## 改善箇所説明図

### 基準不適合箇所

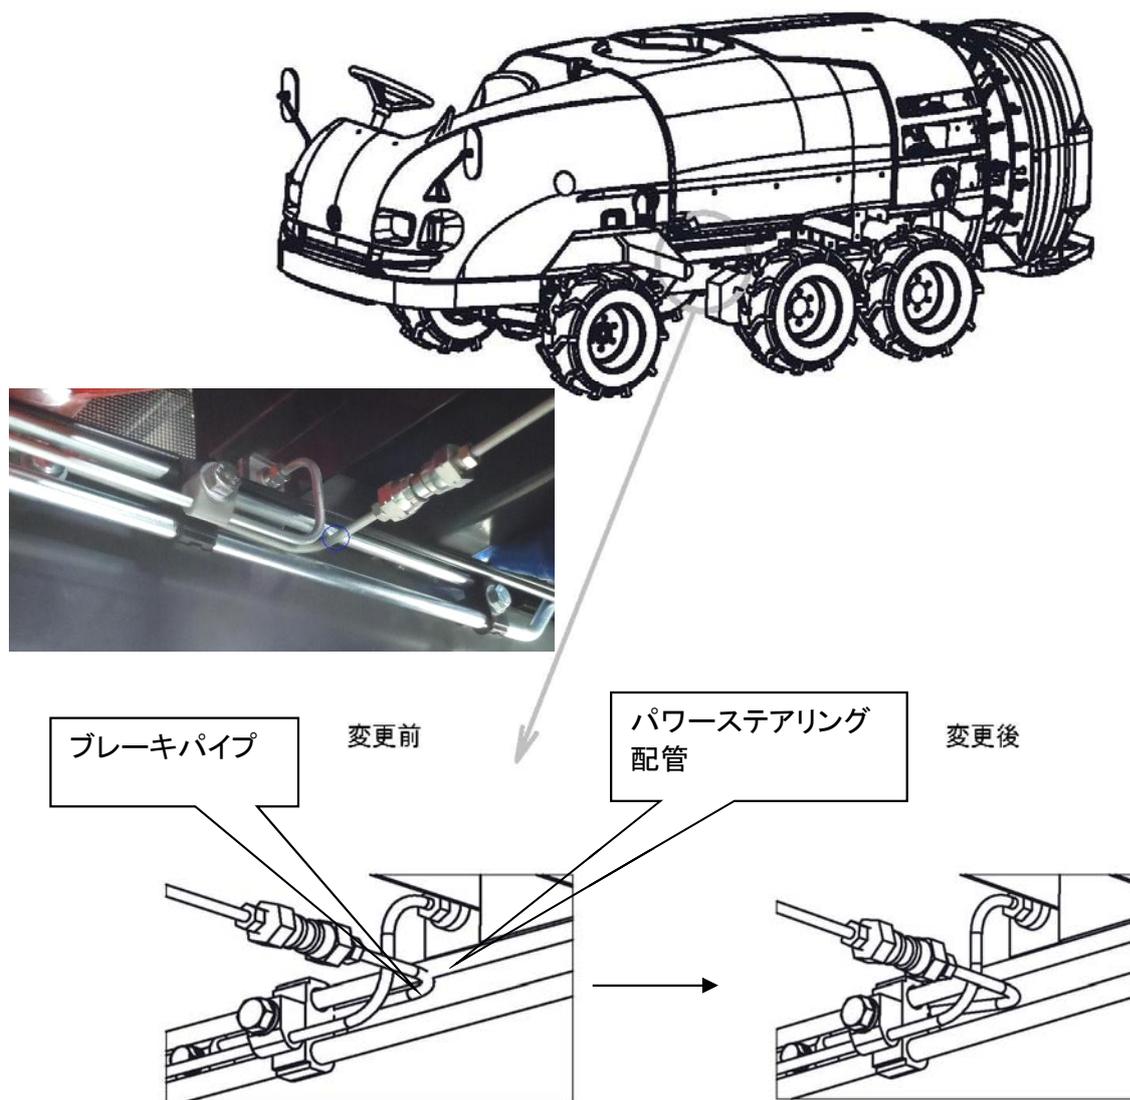
農業用薬剤散布車のブレーキパイプにおいて、組立時のバラツキにより当該パイプが近傍にあるパワーステアリング配管に接触しているものがある。そのため、そのままの状態で使用を続けると、配管の振動によりブレーキパイプの接触部分が磨耗して穴が生じる場合があり、最悪の場合、当該穴部からブレーキフルードが流出しブレーキ操作ができなくなるおそれがある。

全車両、ブレーキ配管を点検し、配管に接触痕がないものは所定の間隔があるか確認し必要に応じて組付を調整し所定の間隔を設ける。接触痕があるものはブレーキパイプを交換し組付を調整し所定の間隔を設ける。
